- Salute pubblica
- Beni culturali e paesaggio
- Monitoraggio ambientale
- Altro: **IMPATTO VISIVO, CUMULABILITA' degli IMPIANTI e NOTEVOLE INTERVISIBILITA'.**

TESTO DELLE OSSERVAZIONI

OSSERVAZIONE n. 1. Mancata consultazione della Soprintendenza Archeologica Belle Arti e paesaggio per la Provincia di Viterbo e l'Etruria meridionale.

IMMAGINE n. 2 Impianto eolico industriale “Pitigliano” e distanze aerogeneratori dai Vincoli della Conca del Lago di Mezzano...

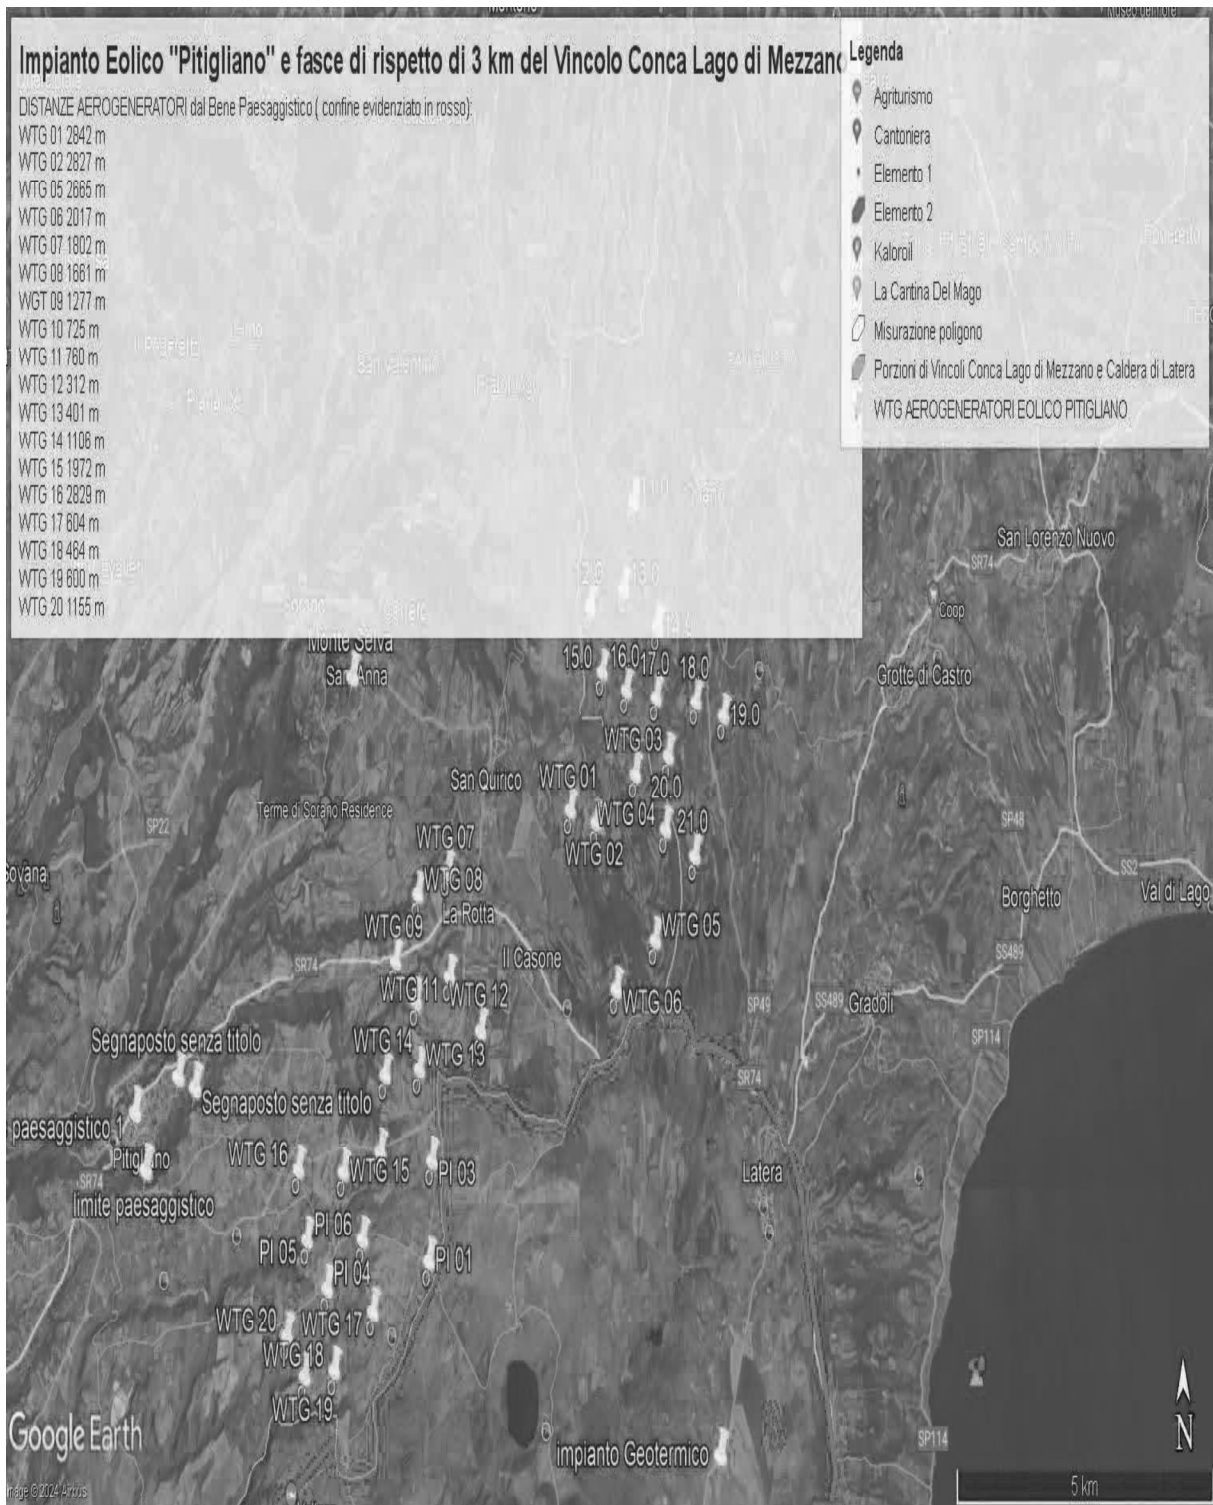
Come è illustrato nell'immagine si ribadisce che l'impianto industriale "Pitigliano" ricade completamente all'interno delle fasce di rispetto dei due vincoli di notevole

interesse pubblico e lambisce quelle di un terzo vincolo e quindi come affermato dal Consiglio di Stato nelle sentenze citate, l'impianto è insediato in area non idonea ai sensi dell'art. 20 comma 8 lettera c quater del D.Lgs. n. 199/2021 e ss.mm.ii al contrario di quanto sostiene la proponente.

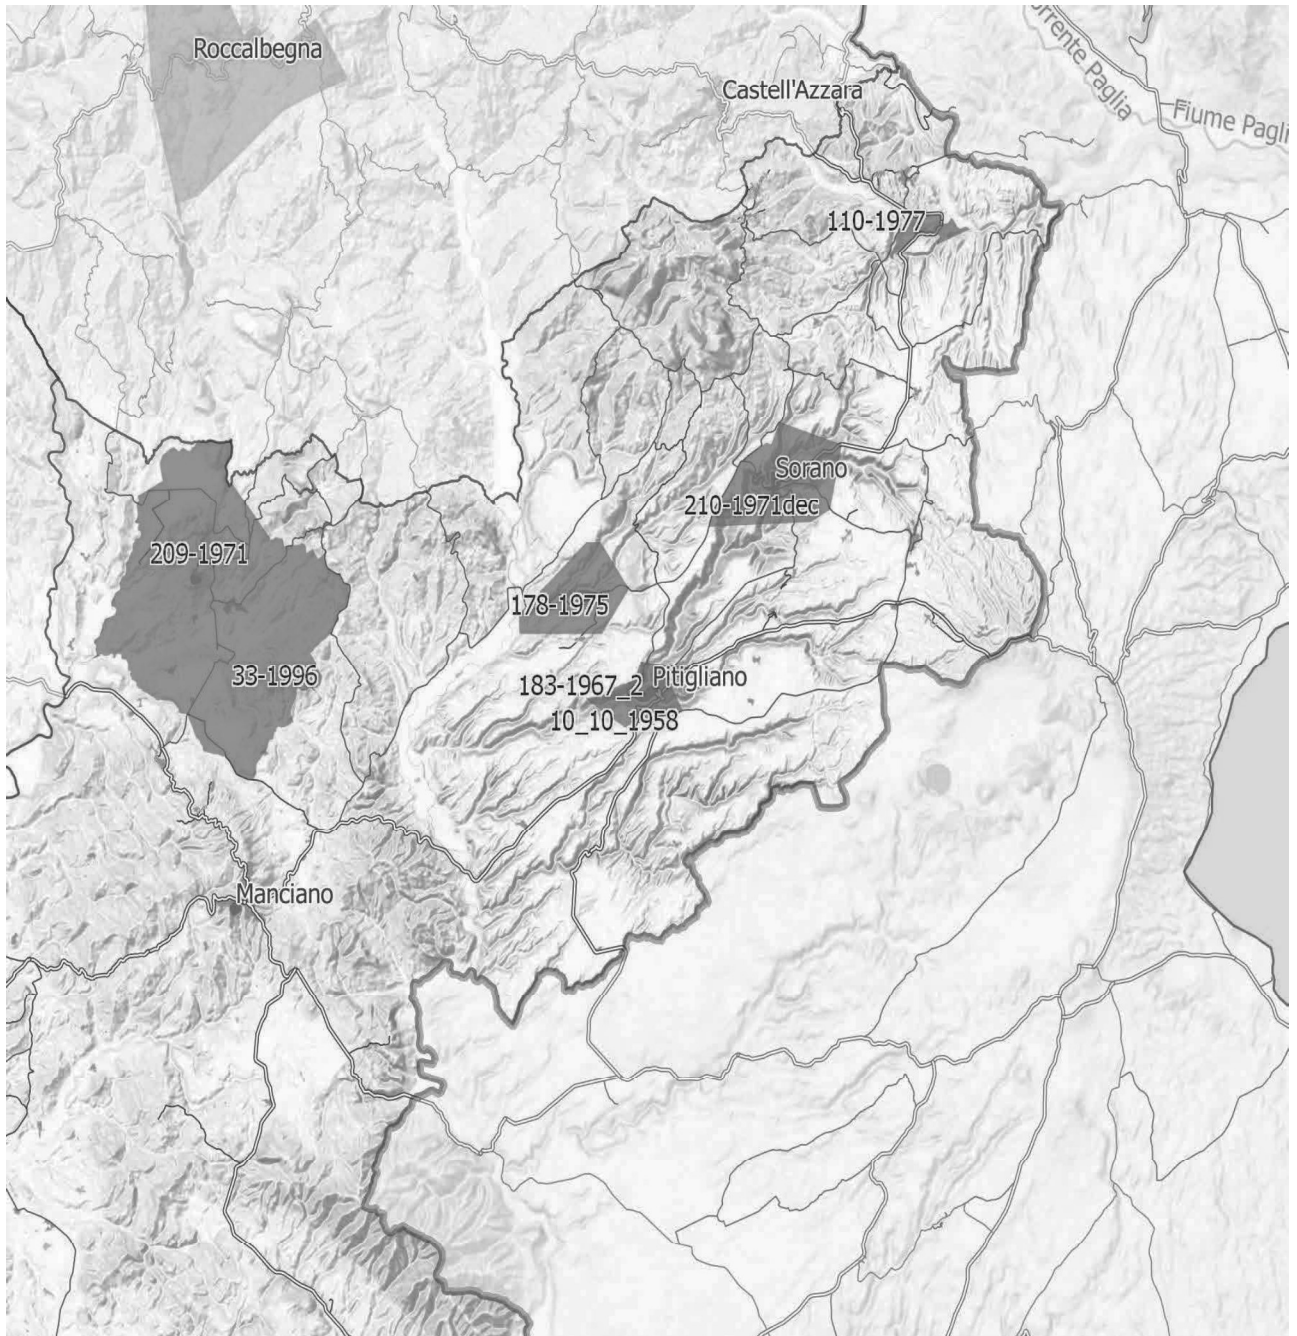
Inoltre, come sostiene la Proponente parte dell'impianto si verrebbe a trovare a 3,5 km dal centro abitato di Sorano. Infatti, tre degli aerogeneratori WTG 08, 09, 10 sono addirittura all'interno delle fasce di rispetto dei 3 km del suo vincolo paesaggistico di notevole interesse pubblico ex art 136 del CBC. Si evidenzia che così si crea

IMMAGINE n. 4 Si evidenzia che i tre aerogeneratori WTG 07, WTG 08 e WTG 09 impattano con il vincolo paesaggistico di notevole interesse pubblico del Centro Storico di Sorano. Il WTG 07 si troverebbe a 2828 m, WTG 08 2504 e WTG 09 2990. Il cavidotto dell'impianto invece impatta in buona parte del Vincolo paesaggistico ex art. 136 del CBC del Centro Storico di Pitigliano.

IMMAGINE n 5. Mappa eolici elaborata dall'Associazione Amici della Terra. La mappa evidenzia il cumulo degli impianti tra Lazio e Toscana.

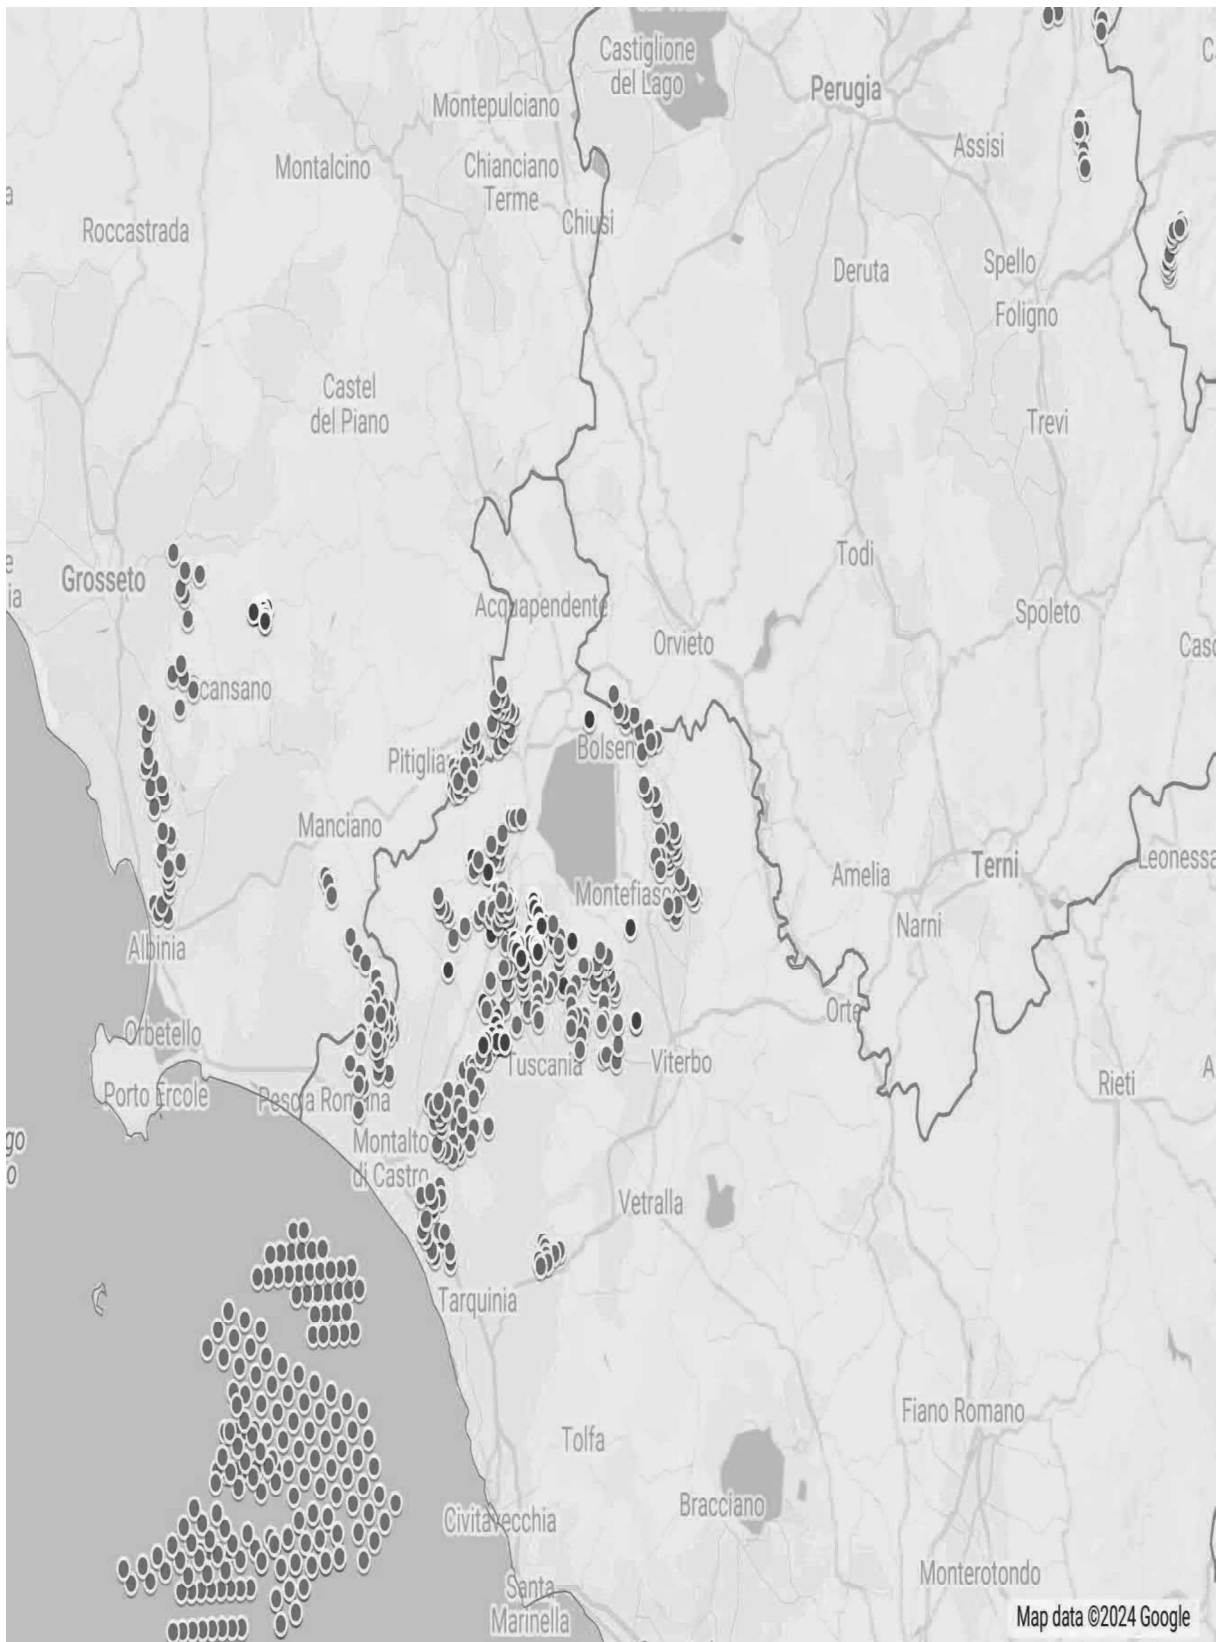
Riguardo al cumulo degli impianti FER, le mappe prodotte dalla proponente riguardano, come già evidenziato, soltanto una parte molto piccola degli impianti FER dell'area intermedia e vasta e in particolare di quelli eolici che contribuiscono a creare un notevole cumulo e la saturazione del territorio tosco laziale. Riguardo al cumulo dei soli impianti eolici si riporta la mappa dell'intervisibilità degli impianti eolici elaborata dall'Associazione nazionale “Amici della Terra”.

IMMAGINE n. 7 Mappa della intervisibilità degli impianti eolici elaborata dall'Associazione nazionale Amici della Terra. La mappa non è aggiornata comunque rende molo bene dell'enorme impatto visivo creato dal cumulo degli impianti.

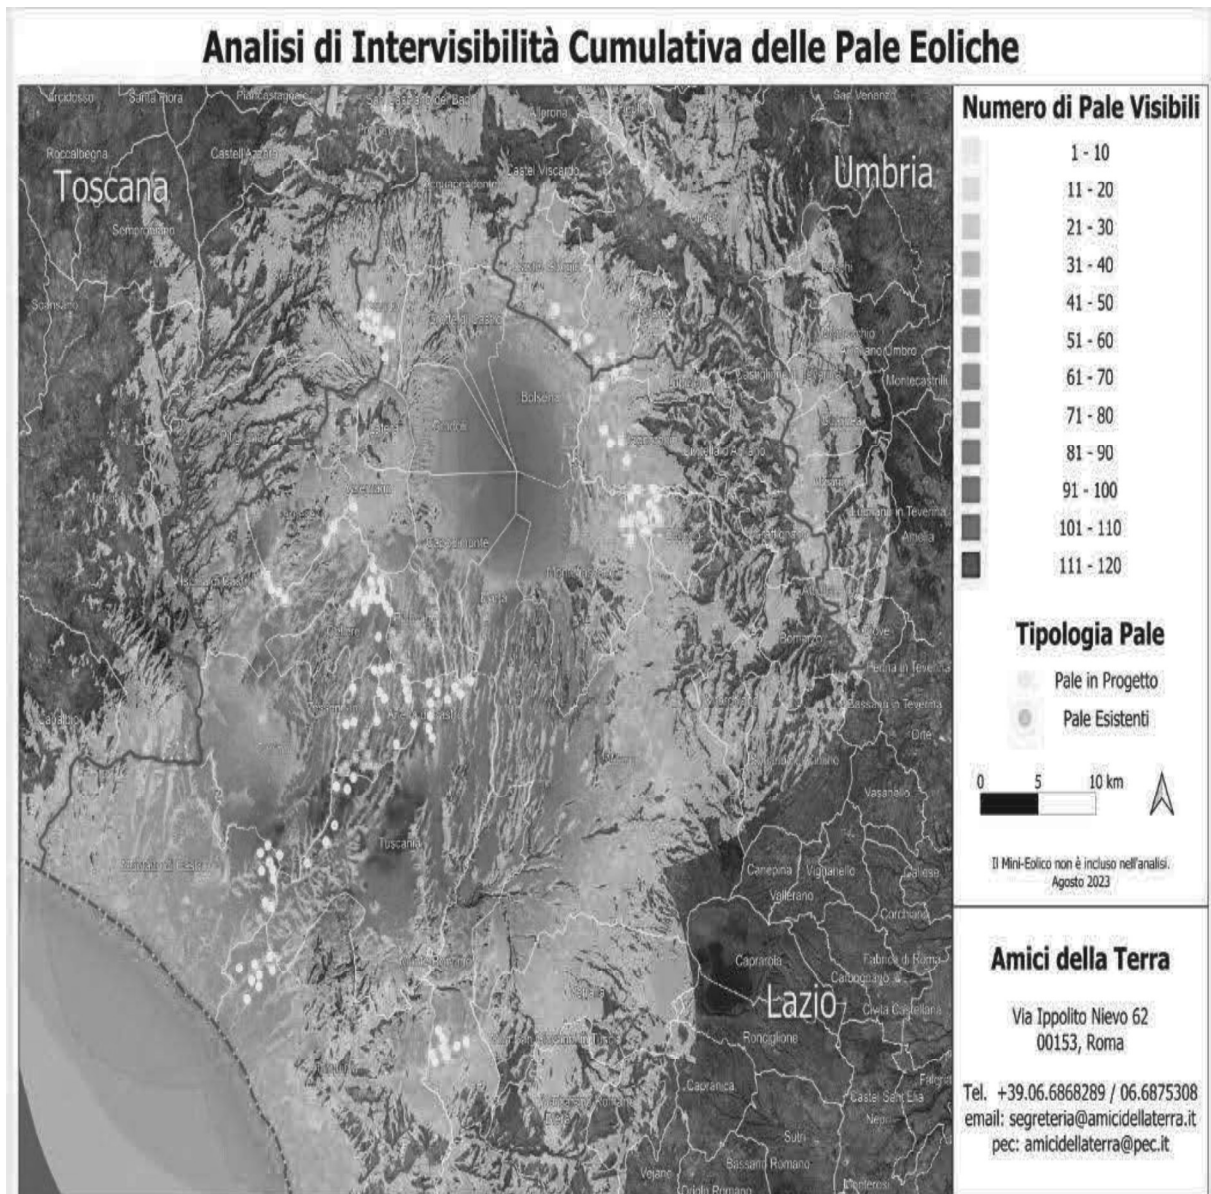
Se agli impianti eolici rappresentati qui sopra che non comprendono sia l'impianto eolico Pitigliano e le altre 14 pale del progetto eolico in verifica amministrativa sempre nel territorio di Pitigliano si aggiungono i migliaia di ettari (7000 fin'ora) di territorio occupato dagli impianti fotovoltaici e agrivoltaici e dalle altre tipologie appare chiaro il numero spropositato degli impianti FER nella bassa toscana e nella Tuscia.
